Estudo de Impacte Ambiental da
Central Fotovoltaica de Almodôvar
e Linha Elétrica a 150 kV
Volume 5 – Elementos Adicionais
CSF Almodôvar, Unipessoal, Lda
Fevereiro, 2023

VOLUME 5 – ELEMENTOS ADICIONAIS

Os elementos adicionais apresentados têm como objetivo responder, cabalmente, ao ofício com a referência S067497-202210-DAIA.DAP e DAIA.DAPP.00259.2022, de 04/11/2022 da Agência Portuguesa do Ambiente, que consta em Anexo ao presente relatório.

Figura 2.1 – Área de constituição de faixa de gestão de combustível associada a Linha Elétrica.

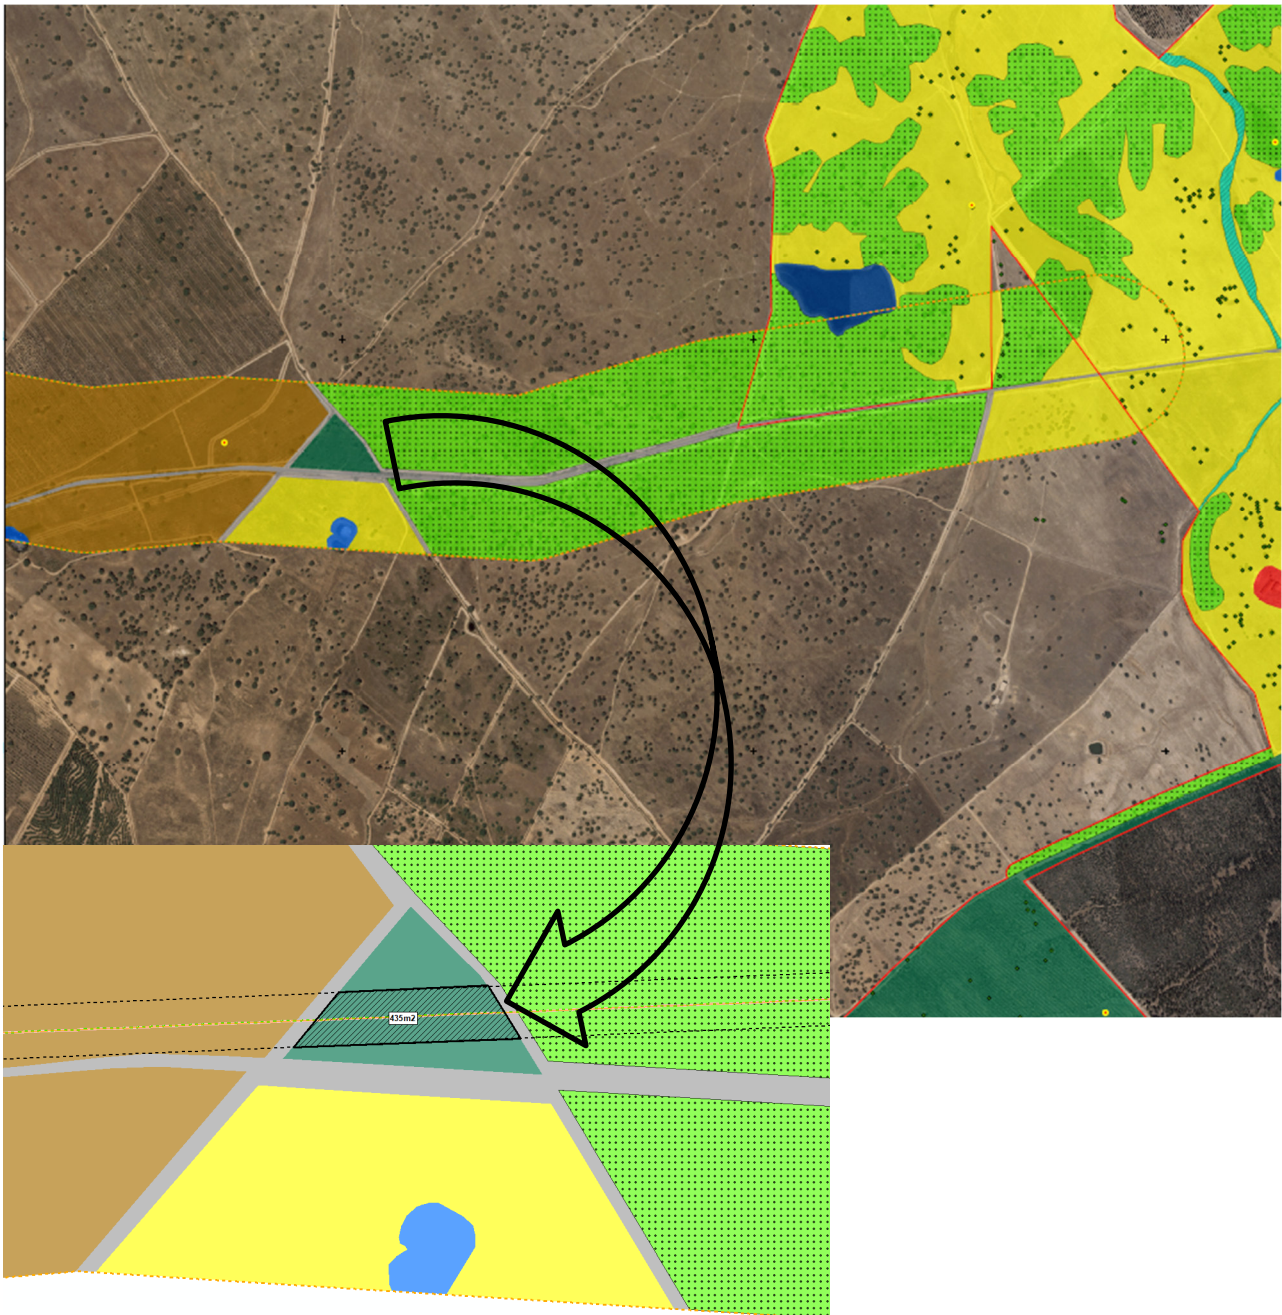
2.3.24. No âmbito das faixas de gestão de combustível associadas às linhas elétricas apresentar a metodologia para obtenção da informação sobre as espécies florestais a intervir, quantificação e delimitação cartográfica das áreas de intervenção.

Tendo em conta a ocupação do solo existente ao longo das faixas de proteção das diferentes alternativas para constituição da Linha Elétrica, apenas um povoamento de eucalipto exige a sua gestão/conversão para garantir a sua segurança, localizado no troço comum às três alternativas da Linha Elétrica após saída da Subestação da Central, entre os Apoios A7/B7/C7 e A8/B8/C8 (vd. Desenho 17 do Volume 2 – Peças Desenhadas do EIA). A delimitação cartográfica das áreas de intervenção resultou da interceção da ocupação do solo com a faixa de proteção correspondente a uma largura de 45 m (22,5 m para cada lado do eixo da Linha) – 435 m².
